泊発電所3号炉

基準津波に関するコメント回答

(地震に伴う津波と地震以外の要因に伴う津波の組合せ)

令和5年9月8日
北海道電力株式会社

組合せ評価（水位上昇側）の対象とする波源選定の考え方のイメージ図

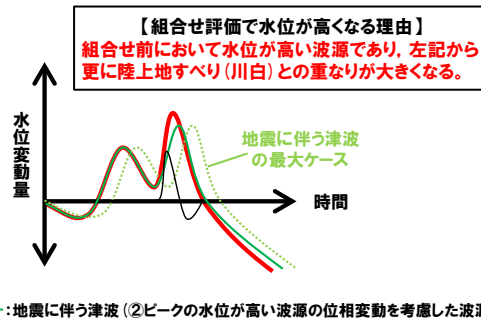
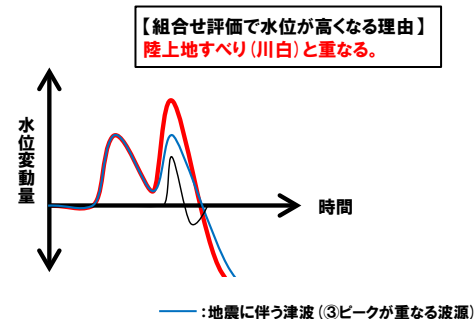
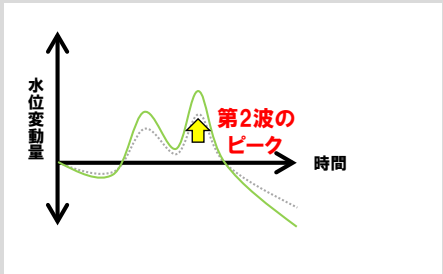
指摘時期	No	指摘事項
令和5年3月24日 審査会合	33	地震による津波と陸上地すべりによる津波の組合せ評価において、地震による津波の評価結果のうち水位下降側の波源として選定したものが、組合せ後に水位上昇側の最大水位となったことを踏まえ、現在の組合せ候補としている波源で、組合せ後の水位に影響の大きい波源が選定できているのかについて、分析結果を踏まえて根拠を明確にした上で説明すること。 検討の具体例は以下のとおり。
	33-1	【水位上昇側】 ➢ 陸上地すべり(川白)の第1波を対象としたこれまでの分析・評価結果を踏まえ、地震に伴う津波のうち組合せ時間範囲において第1波又は第2波のピークが生じる波源を特定して示すこと。 ➢ そのうえで、組合せ時間範囲における組合せ後の津波水位が高くなる波源の組合せについて、波源のパラメータを変更した場合の波形に与える影響を考慮して検討すること。
	33-2	➢ 加えて、陸上地すべり(川白)の第1波に加え第2波による影響を示すこと。
	33-3	【水位下降側】 ➢ 位相の変動を考慮する必要がないとする根拠について、位相の変動が水位低下時間の算出結果に影響しないという具体例で示すなど、明確に説明すること。
	34	敷地に対して大きな影響を及ぼす波源の選定については、現在の選定方針では、各地形モデルについて影響が大きな波源の選定が適切になされているかが判然としない。 先行サイトの評価例（防波堤の有無を分けて波源を選定する）も参考にした上で泊サイトの特徴も踏まえた考え方を整理すること。

- 組合せ評価においては、「地震に伴う津波の**水位**」及び「地震に伴う津波が陸上地すべり（川白）の**ピークと重なるかどうか**」が結果に影響を与えられ。
- 「**水位**」に着目した「①地震に伴う津波の最大ケースの組合せ評価」・「②ピークの水位が高い波源の位相変動を考慮した組合せ評価」及び「**ピークが重なるかどうか**」に着目した「③ピークが重なる波源の組合せ評価」を実施することにより、組合せ評価の水位が高くなる可能性がある。

- ピークが重なる波源は、**陸上地すべり（川白）と重なることにより**、「組合せ評価の最大ケース」となる可能性が最も高いと考えられる。

- ①～③以外の組合せ評価には「ピークが重ならない波源」と「ピークの水位が低い波源」の組合せ評価があるが、①～③と比較して水位が高くなることはないことから、「組合せ評価の最大ケース」の選定に当たっては、①～③を検討することにより、網羅的に敷地に対して大きな影響を及ぼす波源を選定する。

指摘事項No.33-2の回答のまとめ (1/2)

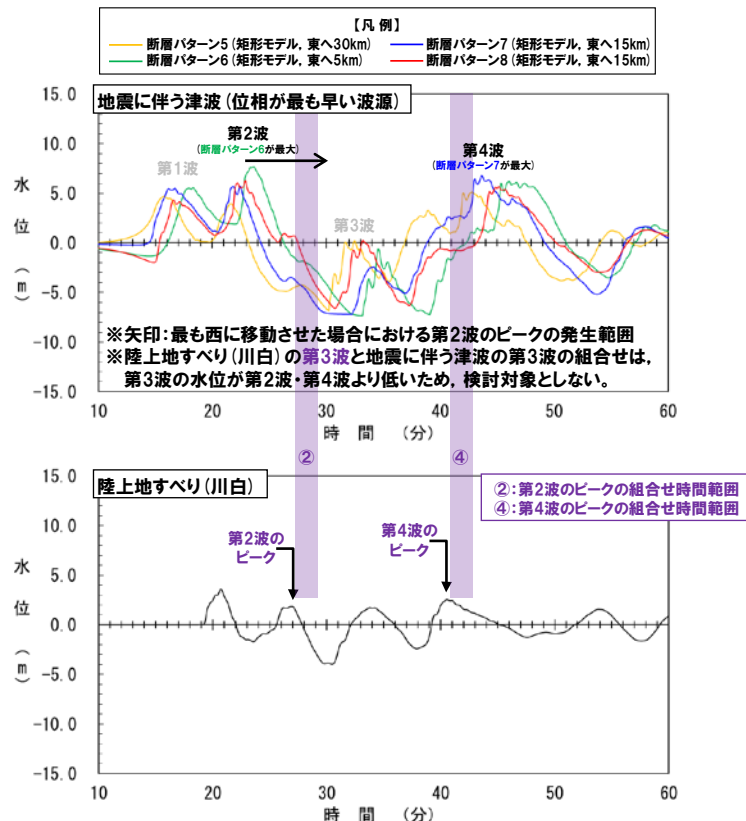
- 指摘事項No.33-1:陸上地すべり(川白)の第1波の組合せ評価
- 指摘事項No.33-2:陸上地すべり(川白)の第2波以降の影響
- 指摘事項No.34:敷地に対して大きな影響を及ぼす波源の選定方針

- 陸上地すべり(川白)の第2波以降は、第1波と比較して水位が低く、ピークが重なったとしても水位が高くないことを示す。
- なお、影響の大きいと考えられる組合せとして、以下の組合せを検討対象とする。
 - 陸上地すべり(川白)の第2波と地震に伴う津波の第2波の組合せ
 - 陸上地すべり(川白)の第4波と地震に伴う津波の第4波の組合せ

②の結果が、「組合せ評価の最大ケース」(陸上地すべり(川白)の第1波の組合せ評価結果)を大きく下回る。

第2波以降の影響が小さいことを示し、「組合せ評価の最大ケース」(陸上地すべり(川白)の第1波を対象とした組合せ評価結果)の妥当性を示す。

水位変動量に関する評価項目（水位上昇側）

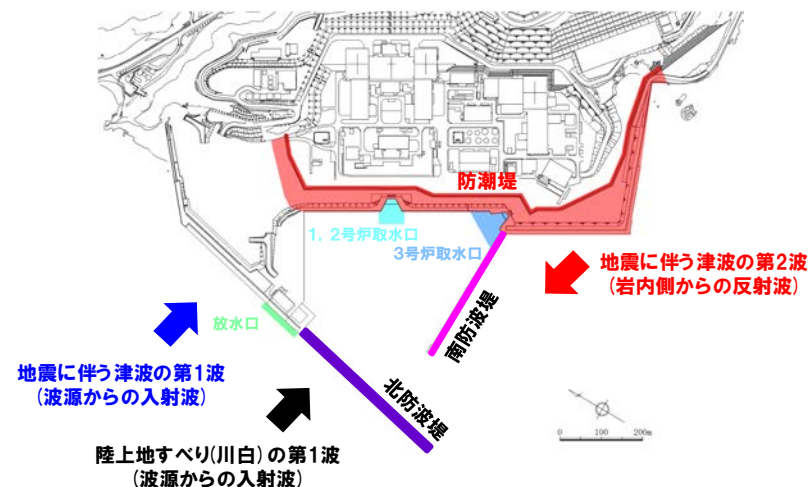
No	指摘事項	回答概要
34	<p>敷地に対して大きな影響を及ぼす波源の選定については、現在の選定方針では、各地形モデルについて影響が大きな波源の選定が適切になされているかが判然としない。先行サイトの評価例(防波堤の有無を分けて波源を選定する)も参考にした上で泊サイトの特徴も踏まえた考え方を整理すること。</p>	<p>○先行サイトの評価例(地形モデル毎の最大ケースを基準津波に選定している)を参考にしたうえで、以下の考えにより、地形モデル毎の最大ケースを「敷地に対して大きな影響を及ぼす波源」に選定する。</p> <ul style="list-style-type: none"> ➢ 泊発電所の特徴(様々な方向から津波が伝播する)より、地震に伴う津波と陸上地すべりに伴う津波の組合せ評価(水位上昇側)は、防波堤の損傷有無によって「水位変動量」に及ぼす影響が異なり、地形モデル毎に各評価項目の最大ケースとして選定される波源が異なる。 ➢ 基準津波の策定後に実施する施設(津波防護施設、浸水防止設備など)への影響評価においては、評価値の大きい波源を選定することが、安全側の評価となるため、地形モデル毎の最大ケースを「敷地に対して大きな影響を及ぼす波源」に選定する。 <p>○選定の結果、水位上昇側は14ケースとなった。</p>

○先行サイトの評価例（地形モデル毎の最大ケースを基準津波に選定していること）を参考にしたうえで、以下の考えにより、地形モデル毎の最大ケースを「敷地に対して大きな影響を及ぼす波源」に選定した。

- 泊発電所の特徴（様々な方向から津波が伝播する）より、地震に伴う津波と陸上地すべりに伴う津波の組合せ評価（水位上昇側）は、防波堤の損傷有無によって「水位変動量」に及ぼす影響が異なり、地形モデル毎に各評価項目の最大ケースとして選定される波源が異なる。
- 基準津波の策定後に実施する施設（津波防護施設、浸水防止設備など）への影響評価においては、評価値の大きい波源を選定することが、安全側の評価となるため、地形モデル毎の最大ケースを「敷地に対して大きな影響を及ぼす波源」に選定する。

⑥ 組合せ評価(2/4) 考察(地震に伴う津波の第2波(東移動))

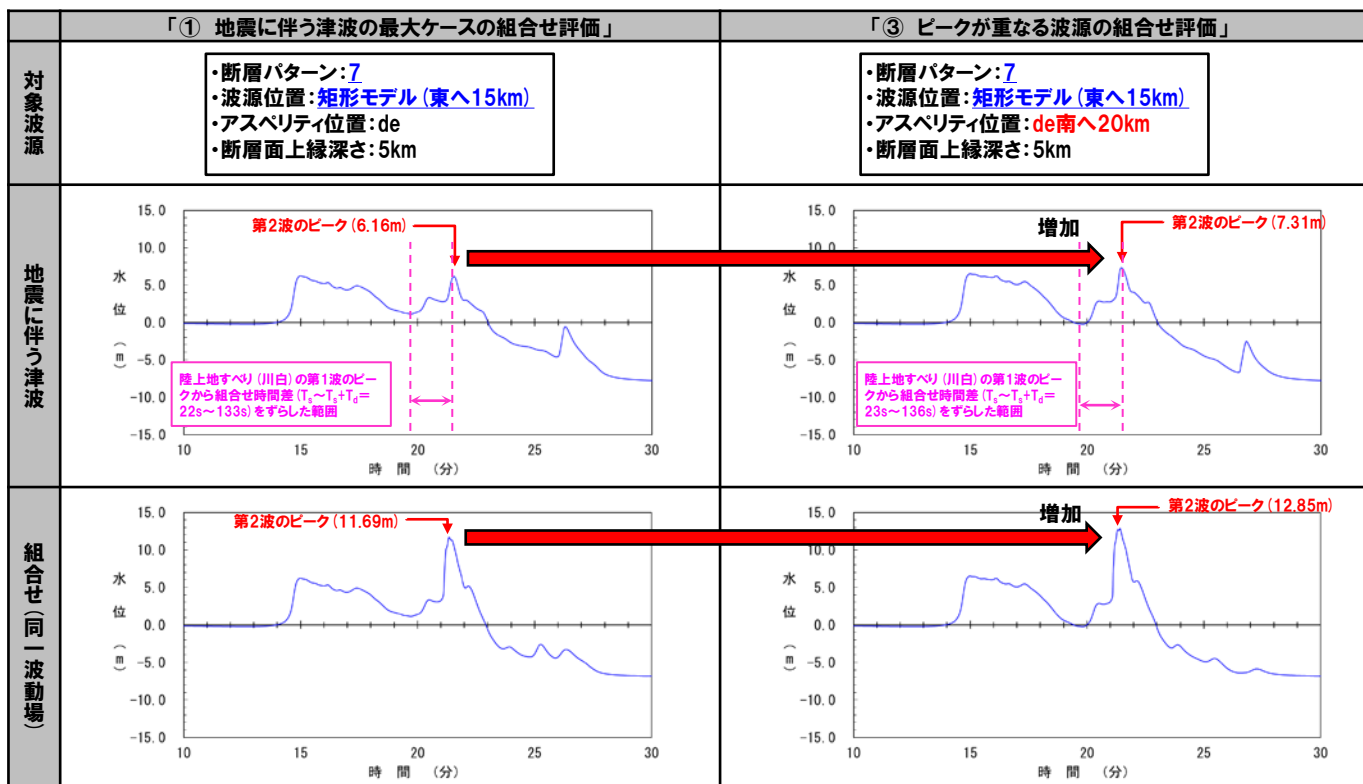
No	指摘事項	回答概要
33	<p>地震による津波と陸上地すべりによる津波の組合せ評価において、地震による津波の評価結果のうち水位下降側の波源として選定したものが、組合せ後に水位上昇側の最大水位となったことを踏まえ、現在の組合せ候補としている波源で、組合せ後の水位に影響の大きい波源が選定できているのかについて、分析結果を踏まえて根拠を明確にした上で説明すること。検討の具体例は以下のとおり。</p>	<p>【回答箇所:P8】</p> <ul style="list-style-type: none"> ○組合せ評価においては、「地震に伴う津波の水位」及び「地震に伴う津波が陸上地すべり(川白)のピークと重なるかどうか」が結果に影響を与えと考えられる。 ○「水位」に着目した「①地震に伴う津波の最大ケースの組合せ評価」・「②ピークの水位が高い波源の位相変動を考慮した組合せ評価」及び「ピークが重なるかどうか」に着目した「③ピークが重なる波源の組合せ評価」を実施することにより、組合せ評価の水位が高くなる可能性がある。 <ul style="list-style-type: none"> ①地震に伴う津波の最大ケースの組合せ評価 ②ピークの水位が高い波源の位相変動を考慮した組合せ評価 ③ピークが重なる波源の組合せ評価(詳細は、No.33-1を参照) ○①～③以外の組合せ評価には「ピークが重ならない波源」と「ピークの水位が低い波源」の組合せ評価があるが、①～③と比較して水位が高くなることはないことから、「組合せ評価の最大ケース」の選定に当たっては、①～③を検討することにより、網羅的に敷地に対して大きな影響を及ぼす波源を選定する。
33-1	<p>【水位上昇側】</p> <ul style="list-style-type: none"> ➢ 陸上地すべり(川白)の第1波を対象としたこれまでの分析・評価結果を踏まえ、地震に伴う津波のうち組合せ時間範囲において第1波又は第2波のピークが生じる波源を特定して示すこと。 ➢ その上で、組合せ時間範囲における組合せ後の津波水位が高くなる波源の組合せについて、波源のパラメータを変更した場合の波形に与える影響を考慮して検討すること。 	<p>【回答箇所:(1) ピークが重なる波源の特定(位相の観点の検討)】</p> <ul style="list-style-type: none"> ○各断層パターン(「東西方向位置」・「矩形モデル・くの字モデル」)を変動させることで、位相が変動する。 ○これより、各断層パターンを検討対象波源として、位相に影響する断層パラメータを変動させた検討より、組合せ時間範囲において陸上地すべり(川白)の第1波のピークと地震に伴う津波の第2波・第1波のピークが重なる波源を特定した。 <p>【回答箇所:(2) ピークの水位が高くなる波源の選定・組合せ評価(水位の観点の検討)】</p> <ul style="list-style-type: none"> ○そのうえで、水位に影響する断層パラメータ(「東西方向位置」・「矩形モデル・くの字モデル」・「アスぺリティ位置」・「断層面上縁深さ」)を変動させた検討より、地震に伴う津波の第2波・第1波のピークの水位が高くなる波源を選定のうえ、組合せ評価を実施した。 ○その結果、「③ピークが重なる波源の組合せ評価」の最大ケースは、以下の波源となった。 <ul style="list-style-type: none"> ➢ 断層パターン7 ➢ 波源位置 : 矩形モデル(東へ15km) ➢ アスぺリティ位置 : 「de」から「de南へ20km」、若しくは、「de南へ30km」 ➢ 断層面上縁深さ : 5km ○これは、「陸上地すべり(川白)の第1波と地震に伴う津波の第2波のピークが重なる波源」かつ「地震に伴う津波の第2波のピークの水位の高い波源」である。

○ 組合せ評価の結果、「陸上地すべり(川白)の第1波」と地震に伴う津波の第2波のピークが重なる波源「かつ」地震に伴う津波の第2波のピークの水位の高い波源」として、以下の波源を選定した。

➢ 断層パターン7の「アスペリティ位置」の変動を考慮した波源
